Umhverfis- og skipulagsþjónusta Hafnarfjarðarbæjar

Við undirrituð gerum eftirfarandi athugasemdir við breytingar á deiliskipulagi lóðanna við Lækjargötu 2 og Suðurgötu, í samræmi við 1. Mgr 43. gr. skipulagslag nr. 123/2010, sem samþykkt var á fundi Skipulags- og bygginarráðs Hafnarfjarðar þann 09.02.2018.

Athugasemdir við breytingar á deiliskipulagi:

Útlit Brekkugötu: Gamla Dvergshús i samanburði við deiliskipulagstilliðgu

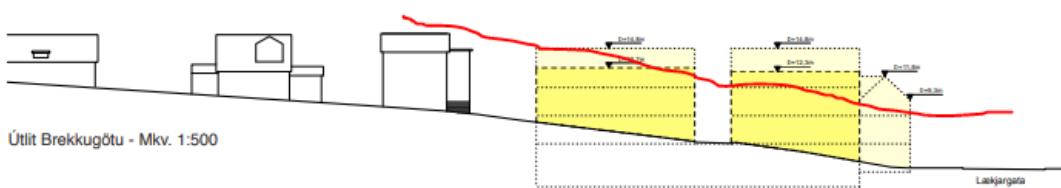
Gerð er athugasemd á lokun útsýnis með byggingu 2e sem sett er niður á auðan reit og mun blokka útsýni til vesturs fyrir íbúa Brekkugötu og Lækjargötu og jafnframt eyðileggja útsýn vegfarenda um Suðurgötu, Lækjargötu, Strandgötu og Fjarðargötu, uppá Hamarinn og eina helstu heillegu götumynd húsa á Íslandi sem eru yfir 100 ára gömul.
